**Avis délibéré de la mission régionale d'autorité environnementale
sur la modification n°1 du schéma de cohérence territoriale (Scot)
du BUCOPA (Bugey, Côtière, Plaine de l'Ain) (01)**

Avis n° 2022-ARA-AUPP-1164

Avis délibéré le 19 août 2022

Figure 3: Extrait du rapport de présentation, page 17.

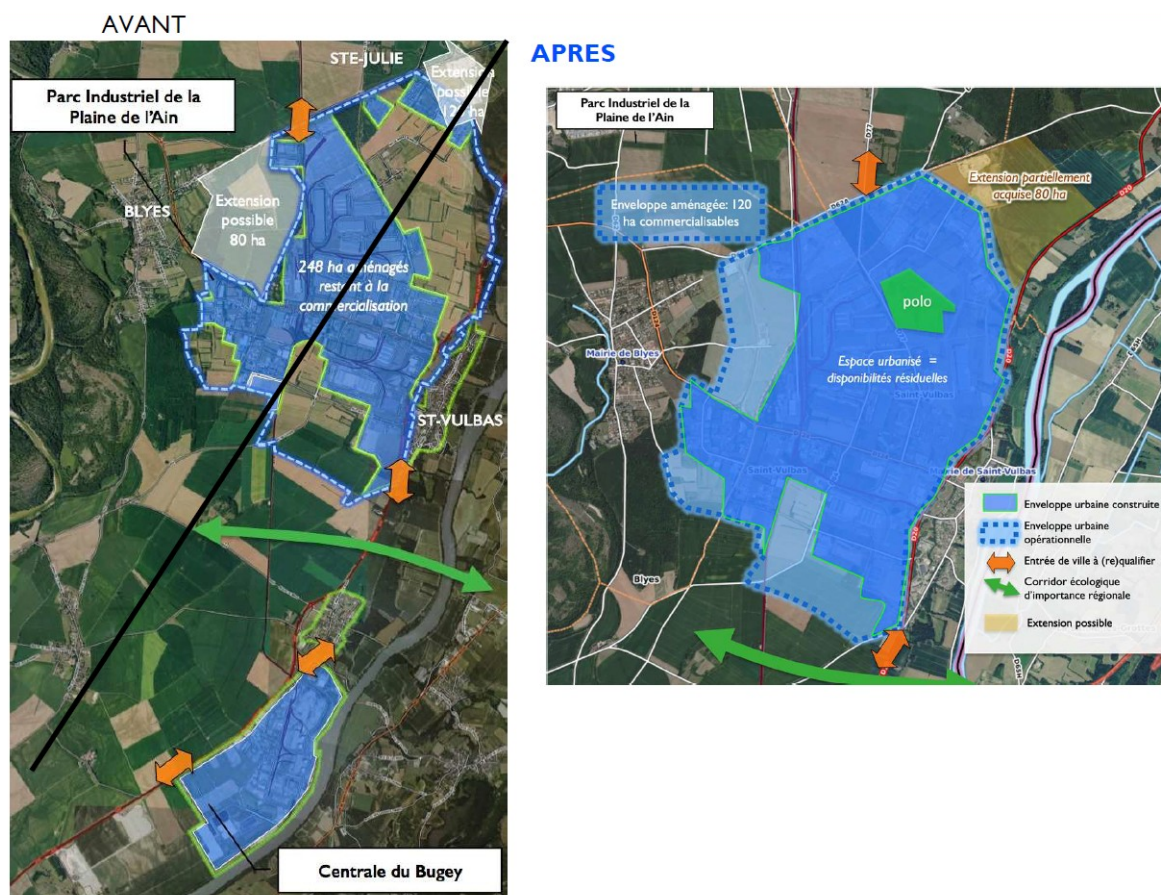
- **La modification « M15 »** modifie la carte d'occupation des sols du parc d'activités Pipa.

Sur l'ancienne carte, deux extensions évoquées (80 ha vers l'ouest et 120 ha au nord-est) semblent avoir été partiellement réalisées, sans qu'il soit possible de mesurer dans quelle proportion. La nouvelle carte mentionne une enveloppe aménagée de 120 ha commercialisables. Le périmètre de la ZAC actuelle du Pipa n'est pas indiqué sur la nouvelle carte, ni dans sa légende. Aussi, cette carte ne permet pas de refléter la programmation du développement dans le périmètre. Il est nécessaire de revoir la présentation en faisant apparaître le périmètre de la ZAC, les parties urbanisées, les capacités résiduelles, les extensions projetées.

- **une cartographie globale permettant de localiser les évolutions apportées ;**
- **d'expliquer les modifications apportées au tableau de programmation concernant le Pipa et de compléter la carte de présentation du parc ;**

Figure 4: Extrait de l'évaluation environnementale de la modification n°1 du Scot, page 43.

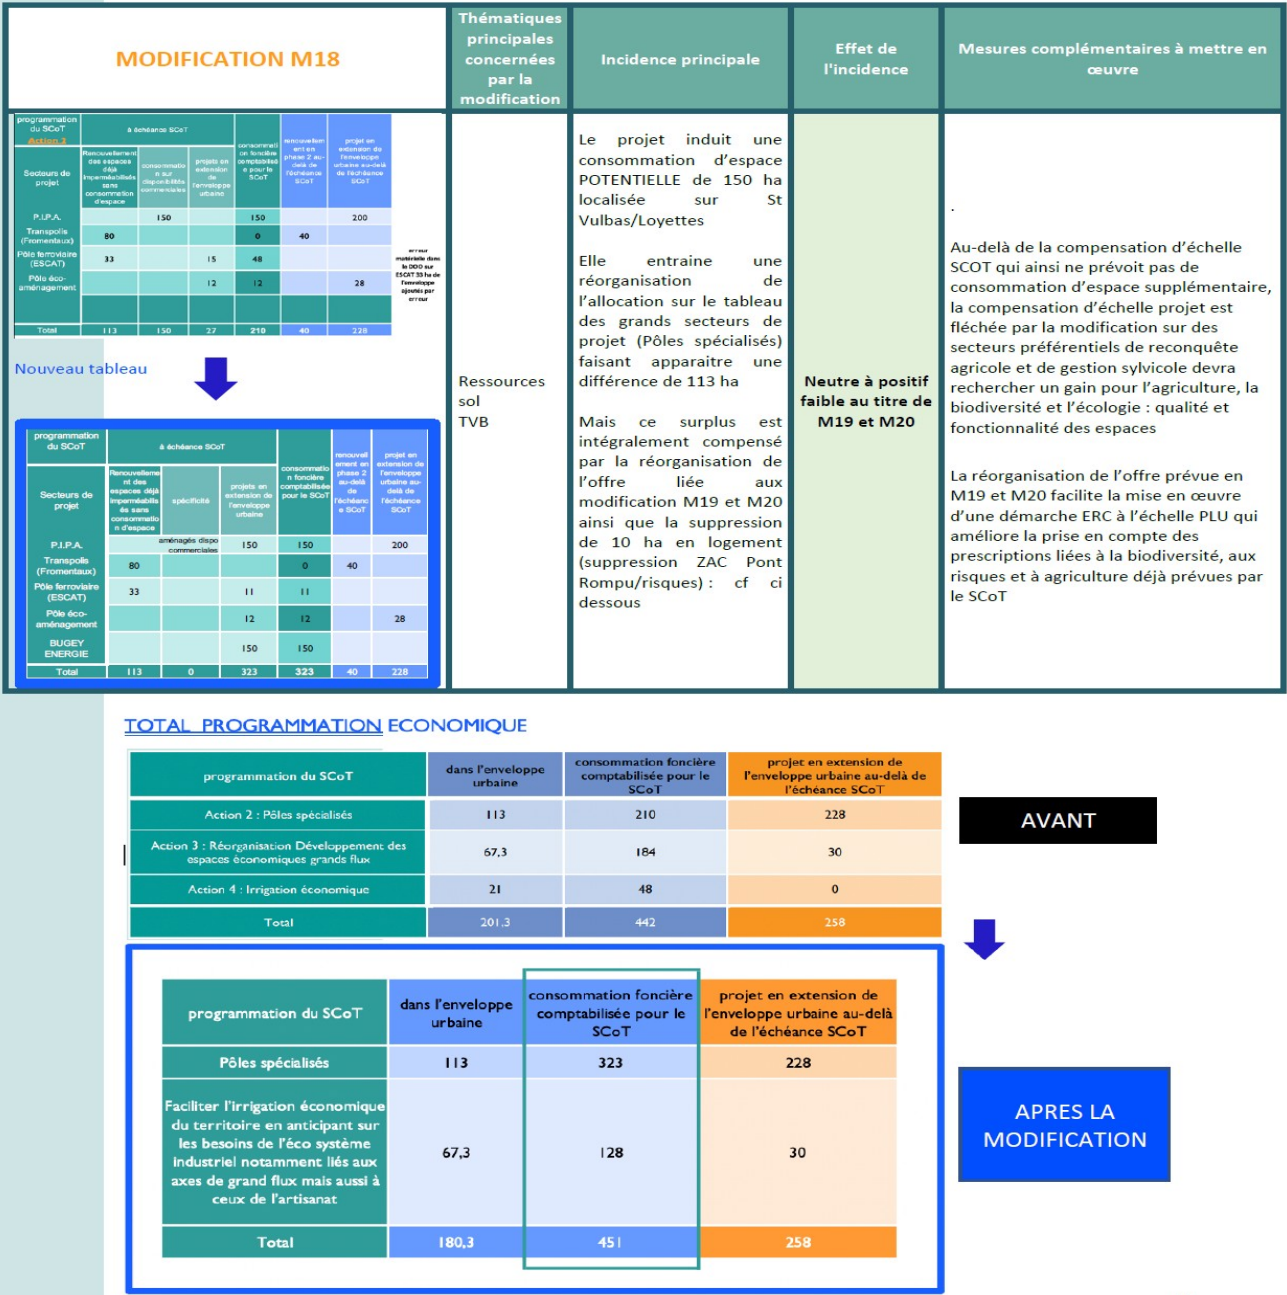
Les modifications M19 et M20 indiquent supprimer « le fléchage des extensions des parcs grands flux », permettant la compensation de l'enveloppe dédiée au potentiel accueil des EPR sur le CNPE Bugey. Plusieurs secteurs sont modifiés (secteur de Montluel, Meximieux, Ambérieu en Bugey, Pont d'Ain, Lagnieu St Sorlin...), de petites cartes avant/après sont présentées, mais celles-ci

sont peu lisibles, elles sont accompagnées d'explications variables, sans présenter systématiquement l'enveloppe de surface rendue pour la compensation. Ces cartes ne permettent pas de comprendre clairement ce qui a été urbanisé depuis l'approbation du Scot de 2017, ce qui est voué à être urbanisé et les secteurs dont l'urbanisation est finalement supprimée. La présentation ne contient pas de chiffrage détaillé, ni de cartographie globale qui permettrait de traduire clairement les mécanismes de compensation sur le périmètre du Scot.
